Příloha č. 5s
Vyhodnocení připomínek obcí a veřejnosti

k materiálu

- **Návrh Změny č. 2 Územního rozvojového plánu**
- **Vyhodnocení vlivů návrhu Změny č. 2 Územního rozvojového plánu na udržitelný rozvoj území**
- **návrhy jednotlivých územních opatření k akceleračním oblastem vymezeným v návrhu Změny č. 2 Územního rozvojového plánu**

*Vyznačení MKR - místo krajinného rázu a OKR - oblast krajinného rázu* *Soutisk AOV80 Ležky a vymezených MKR a OKR (ÚAP jev č. A017a Krajinný ráz)*

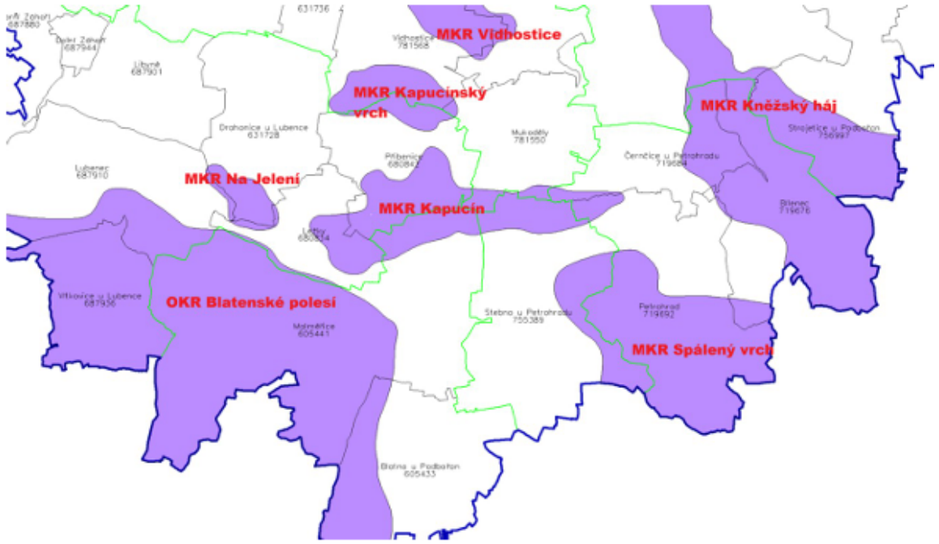
Poř. č.	**Připomínkové místo**	**Číslo jednací**	**Článek**	**AO**	**Připomínka**	**Vyhodnocení**
					□ území s kvalitní zemědělskou půdou, □ území s krajinářskou a kulturní hodnotou. SEA současně potvrzuje: □ přítomnost prioritního evropsky významného habitatu 91E0*, □ výskyt citlivých druhů ptáků, včetně orla mořského, luňáka červeného, výra velkého či motáka pochopa, □ přítomnost místního systému ekologické stability krajiny, □ výskyt remízků, liniové zeleně a dalších přírodních prvků, □ záplavové území a vodní toky Blšanka a Ležecký potok. Z uvedeného výčtu charakteristik území a jejich souběhu obec dovozuje, že území dotčené navrženou akcelerační oblastí AOV80 Ležky neodpovídá zákonnému požadavku vymezování akceleračních oblastí jako území s minimálními střety a bez výraznějších dopadů na životní prostředí a krajinný ráz. Zcela chybí jakékoli srovnání s jinými lokalitami a variantní řešení, proto je obtížné pochopit a ověřit, na základě jakých konkrétních úvah a kritérií byla právě oblast Ležky vyhodnocena jako vhodná pro akcelerační oblast určenou ke zjednodušenému povolování záměrů z oblasti výroby energie z větrné energie. Obec má za to, že připomínkovaný návrh je v současné podobě neúplný a nepřezkoumatelný. **II. Významný zásah do krajinného rázu a charakteru území** V úvodu Vyhodnocení vlivů na životní prostředí je uvedeno: ○ Pro vymezení oblastí pro VTE platí zejména, že budou prověřeny celistvé plochy o velikosti 2,5 km2 a větší, které nebudou zahrnovat zastavěná území, budou vzdáleny minimálně 3 km od hranice sousedních států a nebudou mít zásadní vizuální dopad na ochranu krajinného rázu, zejména krajinných dominant, včetně významných nemovitých kulturních památek. Toto vymezení akcelerační zóny AOV80 Ležky přímo popírá, neboť se v této zóně nachází stanovená místa a oblasti krajinného rázu, které do AOV80 přímo zasahují: o OKR Blatenské polesí, o MKR Kapucín, o MKR Na Jelení a dále s ohledem na širší vztahy a vazby se v bezprostřední blízkosti nachází: o MKR Spálený vrch, o MKR Kněžský háj, o MKR Kapucínský vrch, o MKR Vidhostice.

Poř. č.	**Připomínkové místo**	**Číslo jednací**	**Článek**	**AO**	**Připomínka**	**Vyhodnocení**
					 Pohled ze silnice I/6 na MKR Na Jelení *Pohled z kruhového objezdu na AOV 80 Ležky* Stanovení akcelerační oblasti Ležky přímo ovlivní krajinný ráz a narušuje charakter území. Navrhované využití území Ležky pro soustavu větrných elektráren představuje velmi výrazný zásah do charakteru naší otevřené venkovské krajiny a bude negativně vizuálně působit v širokém okolí. SEA sama popisuje: □ pohledovou exponovanost území, □ přítomnost kulturně-historických hodnot v širší krajině, □ skutečnost, že větrné elektrárny budou viditelné v širokém okruhu a ovlivní vzhled krajiny i její charakter. Podle názoru obce přitom nejde pouze o umístění jednotlivých staveb, ale o zásadní proměnu charakteru území, které se z dosavadní otevřené a v zásadě průmyslem nedotčené krajiny může stát územím s dominantními technickými prvky. SEA sama ve vztahu k akcelerační oblasti AOV80 Ležky připouští, že větrné elektrárny budou viditelné v širokém okruhu a zasáhnou do krajinných scenérií, horizontů otevřené venkovské krajiny i pohledových vazeb na kulturně-historické dominanty v širším okolí.

*Soutisk AOV80 Ležky a plochy investic do půdy ÚAP (jev č. A043 – investice do půdy)* Na převážnou část navrženého vymezeného území AOV80 Ležky zasahuje migračně významné území.

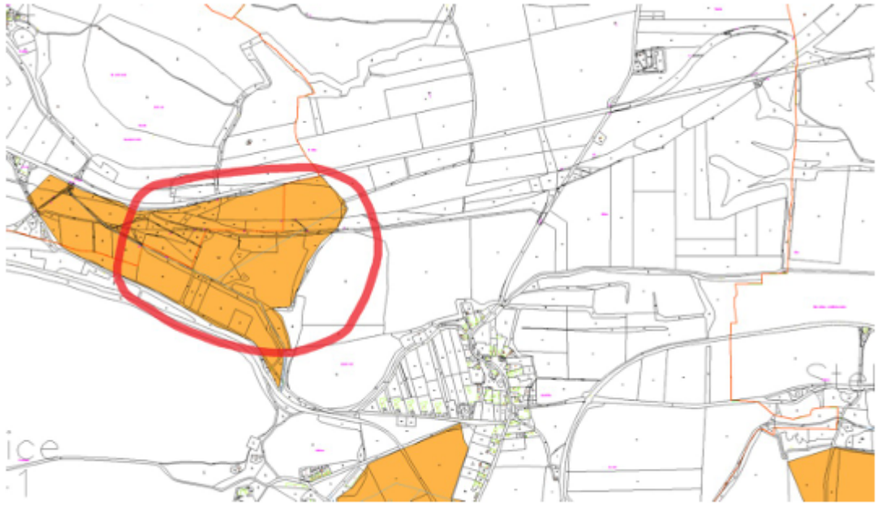
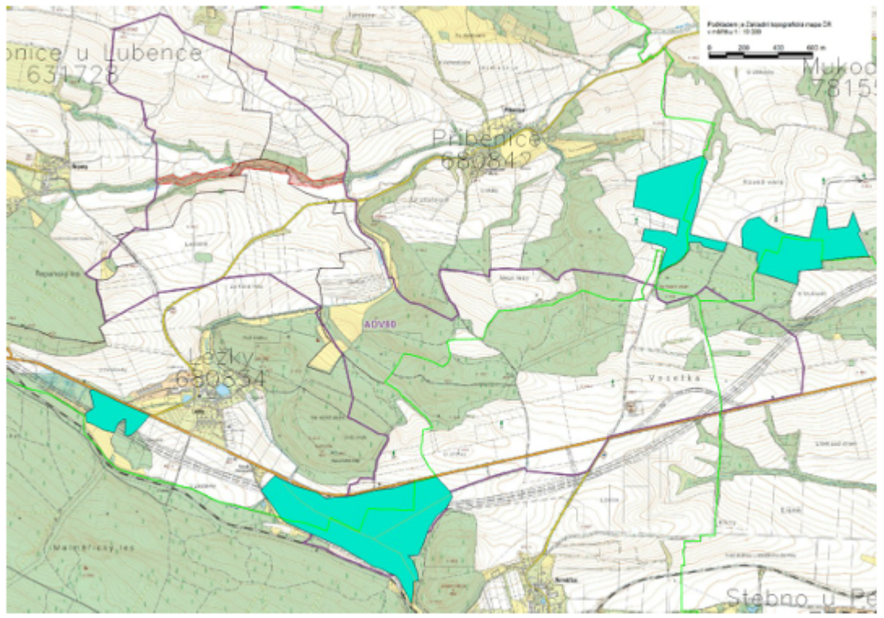
Poř. č.	Připomínkové místo	Číslo jednací	Článek	AO	Připomínka	Vyhodnocení
					Z uvedeného je zřejmé, že krajinný ráz dotčeného území a jeho charakter bude v případě realizace záměru větrných elektráren podstatně a nenávratně narušen. Obec proto považuje za nepřezkoumatelné, že dotčená lokalita byla navzdory právě uvedenému vyhodnocena jako vhodná pro vymezení akcelerační oblasti, když ani navržená zmírňující opatření nejsou schopna tento zásadní dopad na krajinný ráz a charakter území vyloučit ani podstatně omezit, jak vyžaduje zákon v § 11 odst. 2 zákona č. 249/2025 Sb. **III. Nedostatečné vyhodnocení souběhu více dlouhodobých negativních vlivů** SEA vyhodnocuje v dotčeném území pro akcelerační oblast AOV80 Ležky tyto dlouhodobé negativní vlivy: □ na krajinný ráz, □ přírodu a biologickou rozmanitost, □ krajinu a mimolesní zeleň, □ zemědělskou půdu, □ kulturní a historické hodnoty, □ a uvažuje i se souběhem s koridorem D6. Souběh uvedených negativních vlivů, byť jsou jednotlivě převážně hodnoceny jako „mírně negativní“, nebyl dostatečně podrobně a objektivně vyhodnocen. Obec je přesvědčena, že právě souběh těchto vlivů zásadním způsobem zpochybňuje závěr, že se jedná o území vhodné pro vymezení jako akcelerační oblast určená ke zjednodušenému povolování staveb větrných elektráren. V případě dotčeného území se přitom nejedná o ojedinělé nebo okrajové vlivy, ale o souběh většího množství dlouhodobých, a částečně i trvalých, zásahů do území. Z dokumentace SEA přesto nelze zjistit přesvědčivé a věcně podložené posouzení toho, jaký bude jejich společný dlouhodobý dopad na krajinu, její přirozenou rovnováhu, charakter území a kvalitu života obyvatel. V území vymezené AOV80 Ležky se nachází území s investicemi do půdy – hlavní odvodňovací zařízení.

*Soutisk AOV80 Ležky a území pokryté plochami lesů a jejich OP (ÚAP jev č. A037a - lesy*

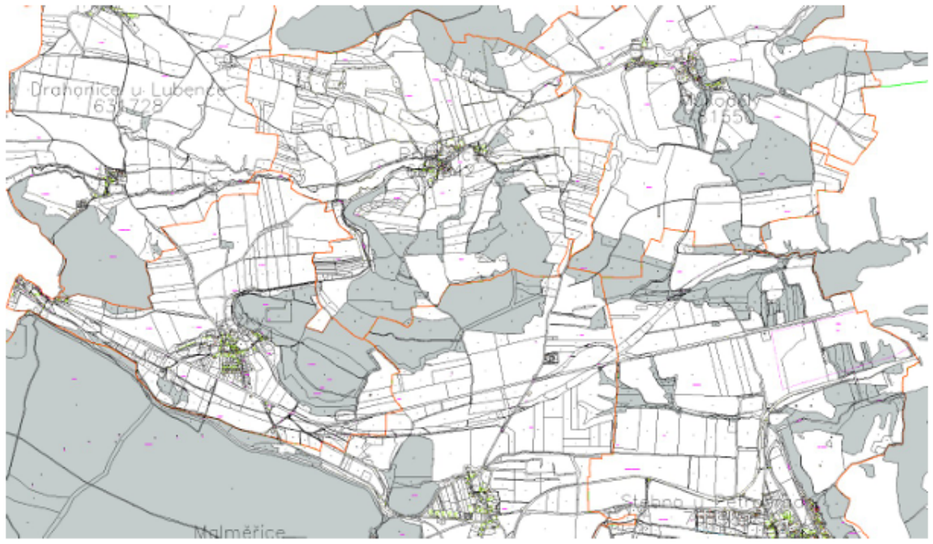
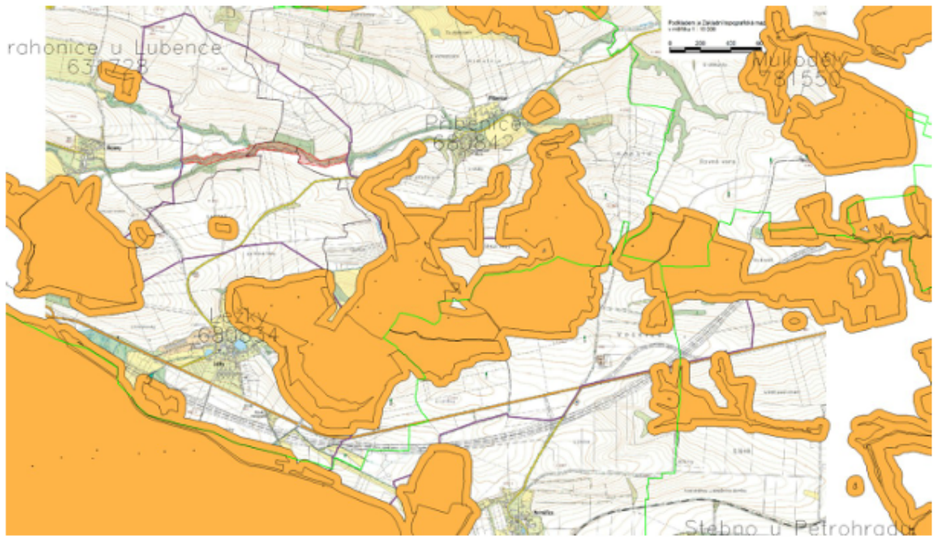
*Soutisk AOV80 Ležky s migračně významným územím (téměř celá oblast AOV) (ÚAP jev č. 036b – migračně významná území)* V území vymezené akcelerační oblasti Ležky se nacházejí lesy hospodářské.

*Soutisk AOV80 Ležky se všemi limity území – přírodní limity i limity technické infrastruktury* Celá vymezená oblas AOV80 Ležky je pokryta limity území.

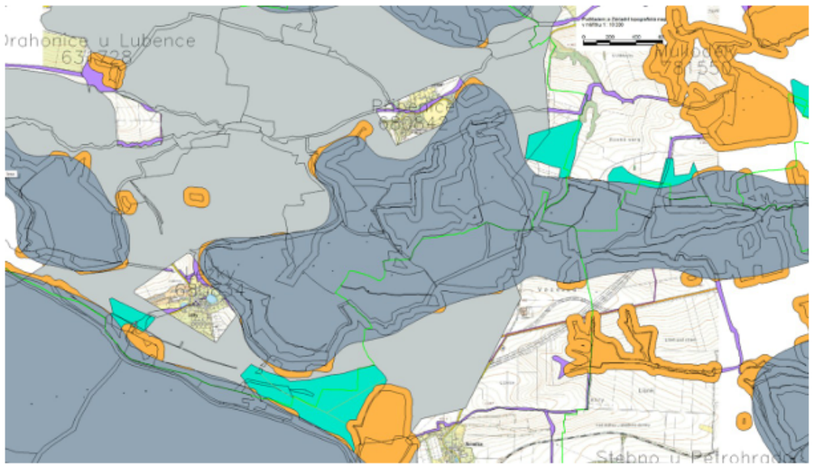
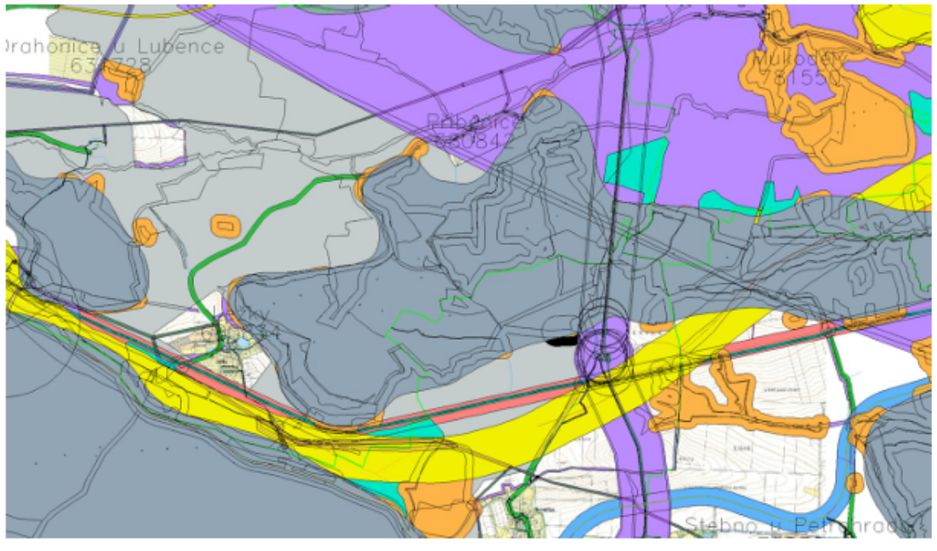
*Soutisk AOV80 Ležky se všemi výše uvedenými limity území* Z uvedeného vyplývá, že z AOV80 Ležky zbývá velmi malá část plochy, na kterou nezasahují uvedené limity (ochrana přírody a krajiny). Vymezené území je již poměrně značně omezeno stávající technickou infrastrukturou: ○ vrchní vedení el. energie (ÚAP jev č. A073), ○ VTL plynovod a jeho ochranné a bezpečnostní pásmo, OP objektu na plynovodní síti, technologický objekt zásobování plynem (ÚAP jev č. A074 a A075), ○ Elektronické komunikace (ÚAP jev č. A082a), ○ Pozemní komunikace (ÚAP jev č. A093a), ○ Železniční dráha (ÚAP jev č. A094a), ○ Veřejně prospěšná stavba D6 (ÚAP jev č. A118), ○ ochranné pásmo radiolokátoru Hrušovany (ÚAP jev č. A102a),

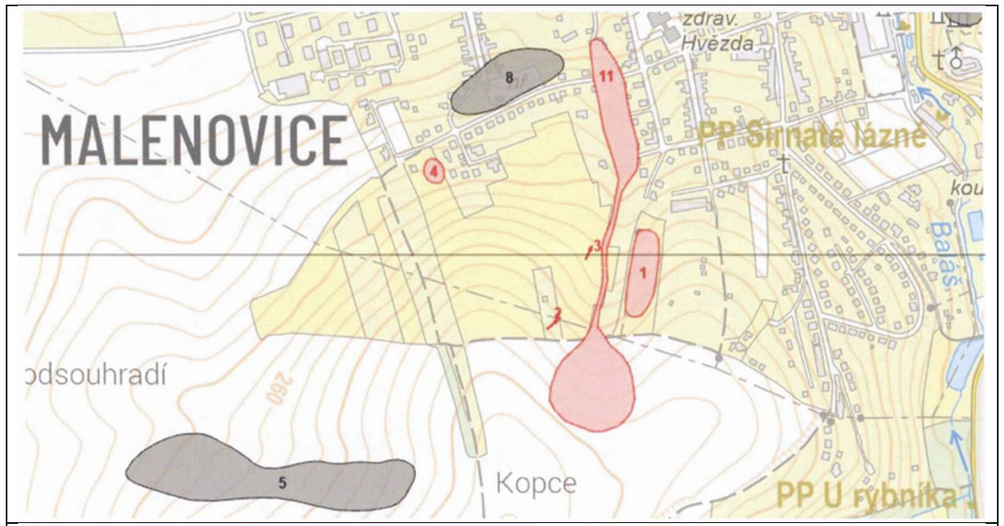
*Obrázek 5: Pohled na okolní zástavbu východní svah* *Obrázek 5:Pohled na okolní zástavbu západní svah* **Změny krajního rázu – pohled západní svah** • Červeně označena oblast plánované AOS5 Malenovice – pohled od OC Centro **Přehled svahových deformací ležících v AOS5 - Malenovice**

XXVI. Popis svahové defomace Aktivní proudový sesuv na JZ Malenovic vzniklý oživením fosilního sesuvu je vyvinut na deluviálních jílech s proměnlivou příměsí pískovcových úlomků, v jejichž podloží jsou pelity vsetínských vrstev (zlínské souvrství, račanská jednotka, magurský flyš). Se suv na louce má délku 150 m, šířku 60 m a mocnost 2 m. Odlučná stěna je místy vyvinuta výrazně, trhliny jsou otevřené, povrch je zvlněný. Sesuv může ohrožovat elektrické vedení. Sesuv se nachází na sz. svahu o sklonu 11°. Autor: Neudert Oldřich, ČGS XXVI.

3390.	Šebík Jaroslav	MMR-39401-2026-81	99be	AOS5	**<u>PŘIPOMÍNKA K NÁVRHU ZMĚNY Č. 2 ÚZEMNÍHO ROZVOJOVÉHO PLÁNU ČR (§ 97 zák. č. 283/2021 Sb., stavební zákon)</u>** **<u>PŘIPOMÍNKY K VYHODNOCENÍ VLIVŮ NÁVRHU ZMĚNY Č. 2 ÚZEMNÍHO ROZVOJOVÉHO PLÁNU NA UDRŽITELNÝ ROZVOJ ÚZEMÍ</u>** **<u>PŘIPOMÍNKY K NÁVRHŮM JEDNOTLIVÝCH ÚZEMNÍCH OPATŘENÍ K AKCELERAČNÍM OBLASTEM VYMEZENÝM V NÁVRHU ZMĚNY Č. 2 ÚZEMNÍHO ROZVOJOVÉHO PLÁNU</u>** **<u>I. Úvod</u>** V souladu s možností uplatnit připomínky k návrhu Změny č. 2 Územního rozvojového plánu ČR (ÚRP ČR) podávám připomínku k vymezení akcelerační oblasti pro rozvoj výroby energie z energie slunečního záření. **Vymezení území dotčeného připomínkami:** obec: Zlín, katastrální území: Malenovice u Zlína, kraj: Zlínský **Územní opatření k AOS5 Malenovice** a současně na širší území, které může být navrženým řešením přímo či nepřímo ovlivněno. Připomínku podávám:	**Akceptováno.** Akcelerační oblast AOS5 – Malenovice byla vypuštěna.

*Obr. 1.: Mapa AOV v okolí Nové Paky* *Obr. 2.: Mapa s vymezením UNESCO Geopark Český ráj*

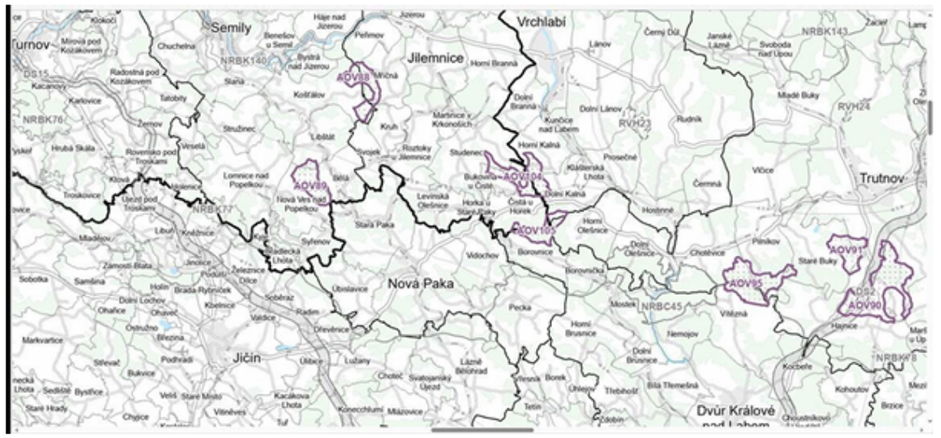
Poř. č.	Připomínkové místo	Číslo jednací	Článek	AO	Připomínka	Vyhodnocení
					opomenutí mezinárodně uznávaných hodnot území, které by měly být jedním z klíčových limitů jeho využití. Tyto hodnoty a potřeba jejich ochrany jsou rovněž uvedeny v „Územní studii krajiny správního obvodu ORP Nová Paka“, (Atelier T-plan, s.r.o., 2018). **1. Nezohlednění dominanty Nové Paky – barokního kláštera s kostelem Nanebevzetí Panny Marie** Podklady jednotlivých AOV neobsahují odpovídající vyhodnocení dopadů na jednu z nejvýznamnějších kulturních dominant regionu – barokní klášterní areál s kostelem Nanebevzetí Panny Marie v Nové Pace. Jedná se o mimořádně významnou kulturní památku, historickou a sakrální stavbu, která je dlouhodobě a nákladně rekonstruována městem Nová Paka a představuje zásadní identitotvorný prvek města. Na stavbě se podílel i Kryštof Dientzenhofer, který je jedním z nejvýznamnějších představitelů iluzivního baroka a ve své době byl jedním z nejvyhledávanějších stavitelů. Jeho díla patří k vrcholům české, ale i evropské barokní architektury (zdroj: Kryštof Dientzenhofer – Wikipedie). Význam stavby dokládá i skutečnost, že její silueta tvoří součást grafické identity města (viz níže obr. 5). Z pohledů od jihu, západu i východu budou navrhované větrné elektrárny vytvářet vizuální pozadí, hradbu, za historickou dominantou města. Větrné elektrárny dosahující výšek přes 200 250 metrů nad terénem budou zásadním způsobem narušovat historicky utvářené panoramatické pohledy a kulturně-krajinářské uplatnění této jedinečné stavby. Významná kulturní dominanta města nebude při realizaci souboru AOV vnímána v historicky dochované podobě, ale bude trvale ovlivněna přítomností rozsáhlé technické infrastruktury v pohledovém pozadí. Předložené materiály neobsahují: • GIS analýzu viditelnosti (Zone of Visual Influence), • vyhodnocení dálkových pohledů na Novou Paku, • posouzení vlivu na historické dominanty území, • fotovizualizace z klíčových pohledových směrů, • hodnocení kumulativního působení všech AOV na tuto kulturní dominantu. Takové posouzení považujeme za nezbytné. **2. Rozpor s ochranou krajinného rázu podle § 12 zákona č. 114/1992 Sb.** Podle § 12 odst. 1 zákona č. 114/1992 Sb., o ochraně přírody a krajiny: „Krajinný ráz, zejména přírodní, kulturní a historická charakteristika určitého místa či oblasti, je chráněn před činností snižující jeho estetickou a přírodní hodnotu.“ Zákon dále stanoví, že zásahy do krajinného rázu musí respektovat ochranu: • kulturních dominant krajiny, • harmonického měřítka krajiny, • vztahů v krajině, • historické a kulturní charakteristiky území. Krajinný ráz Podkrkonoší je tvořen zejména: • otevřenými pohledovými horizonty, • historickou strukturou osídlení, • vazbou sídel na reliéf krajiny, • kulturními dominantami, • dálkovými pohledy na panorama Krkonoš, • harmonickým měřítkem krajiny, • historicky utvářenou podobou kulturní krajiny. Soubor AOV88, AOV89, AOV90, AOV91, AOV95, AOV104 a AOV105 představuje rozsáhlý technogenní zásah do území, který svým měřítkem zásadním způsobem mění charakter krajiny. Zařízení VtE mohou svým vizuálním vlivem výrazně ovlivnit charakter krajiny vytvářením nových vizuálních technických dominant, vizuálním znečištěním terénních horizontů, vnesením velkého měřítka, neúměrného měřítku členění krajiny a měřítku prvků a struktur osídlení a hospodářského využití krajiny a tím i způsobit zásadní

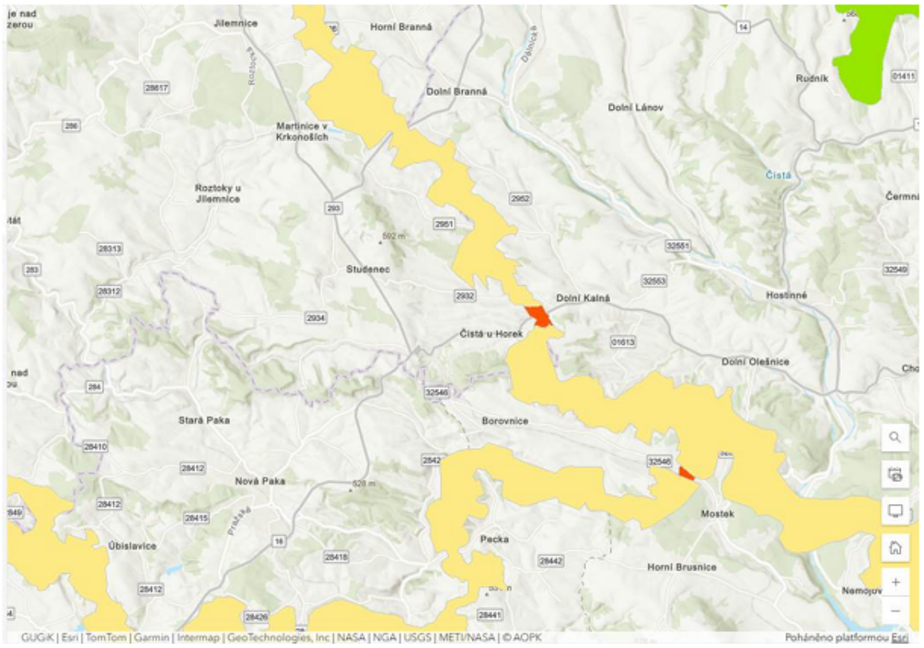
*Obr. 6.: Migrační mapa velkých savců v území AOV104 a AOV105* **B. Nedostatečné vyhodnocení větrného potenciálu území a nedostatečné vyhodnocení vhodnosti vymezení uvedených AOV** **9. Nedostatečný větrný potenciál území a nevhodnost vymezení AOV** Za další zásadní nedostatek považujeme nedostatečné vyhodnocení reálného větrného potenciálu území AOV88, AOV89, AOV90, AOV91, AOV95, AOV104 a AOV105. Podle odborné studie **„Aktualizace potenciálu větrné energie v České republice z perspektivy roku 2020“** zpracované Davidem Hanslianem z Ústavu fyziky atmosféry AV ČR představuje větrný potenciál České republiky výrazně územně diferencovanou veličinu a vhodnost jednotlivých oblastí pro rozvoj větrné energetiky se významně liší (viz níže obr. 6 a 7). Studie současně upozorňuje na limity využití větrné energie, technologické aspekty provozu i podmínky realizovatelnosti. (Ústav fyziky atmosféry AV ČR)

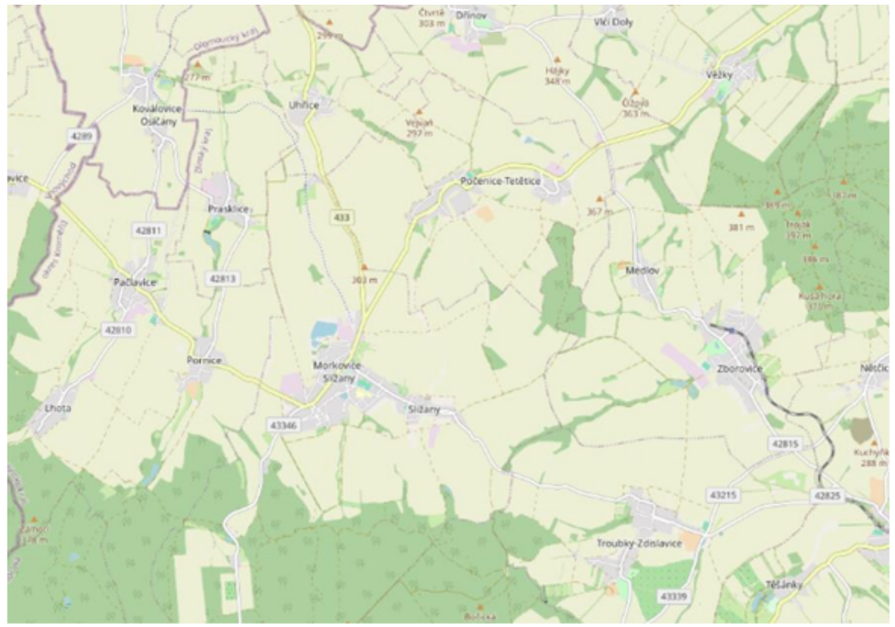
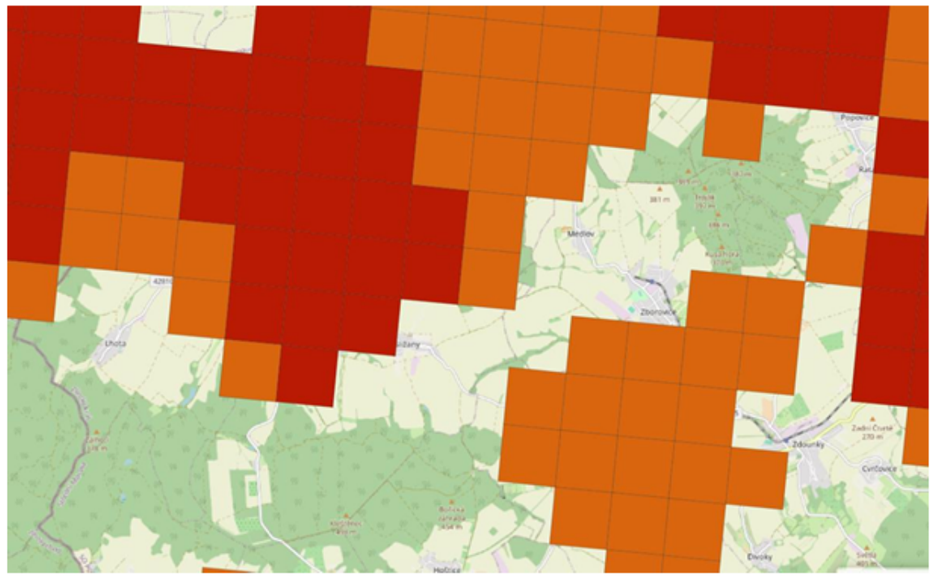
Poř. č.	Připomínkové místo	Číslo jednací	Článek	AO	Připomínka	Vyhodnocení
					micro-siting of WPPs. Thereby gained knowledge is required to support planning decisions in practical contex.“ (Impact of wind power plants on mammalian and avian wildlife species in shrub- and woodlands) Jestliže je z vědeckých studií je zřejmé, že vliv flicker efektu na lidské zdraví a psychiku i na zvířata není řádně prozkoumán, je nutné v rámci principu předběžné opatrnosti vliv flicker efektu nepodceňovat a nevymazovat AOV98 bez řádného posouzení jejích dopadů. **3. Vliv na ptáky, letouny a obojživelníky a s tím související dopady** Realizace VTE jednoznačně poškodí i ptáky a letouny, v odůvodnění územního opatření pro AOV98 se konkrétně uvádí, že se výstavba VTE dotkne negativně celé řady ptáků. Jde zejm. o tyto druhy: káně lesní, káně rousná, krahujec obecný, krkavec velký, luňák červený, moták lužní, moták pilich, moták pochop, výr velký. V odůvodnění Změny č. 2 se k tomu uvádí: *„Dotčení dalších identifikovaných hodnot v území, a to flóry a fauny přírodních biotopů lesů, sekundárních trávníků a vřesovišť, křovin, mozaiky, skladebných částí ÚSES, vlivy na ptáky, zejména druhy káně lesní, káně rousná, krahujec obecný, krkavec velký, luňák červený, moták lužní, moták pilich, moták pochop, výr velký, další ptáky a netopýry, jsou kompenzovány v rámci souběžně zpracovaného územního opatření, které je nedílnou součástí vymezení akcelerační oblasti a jehož podmínky musí být při rozhodování v území respektovány.*“ Z toho se zdá, že Změna č. 2 považuje usmrcování ptáků za banalitu. Podle mapy citlivosti ptáků vůči výstavbě větrných elektráren v Česku se má situace v území takto (podatel záměrně dává pro přehlednost výřez bez zobrazení citlivosti a s ní):

Z toho je zjevné, že se AOV98 nachází na těsné hranici území s vysokou citlivostí, nebo do něj částečně i zasahuje a rozhodně zasahuje do území se střední citlivostí. Odůvodnění územního opatření k tomu jen cynicky poznamenává: *„Přestože vymezení akcelerační oblasti respektovalo mapy citlivosti ptáků, oblasti s extrémním rizikem byly z vymezení vyloučeny, akcelerační oblast je vymezena zejména v oblasti se středním rizikem, oblast s vysokým rizikem zasahuje pouze do její západní a severozápadní části,*
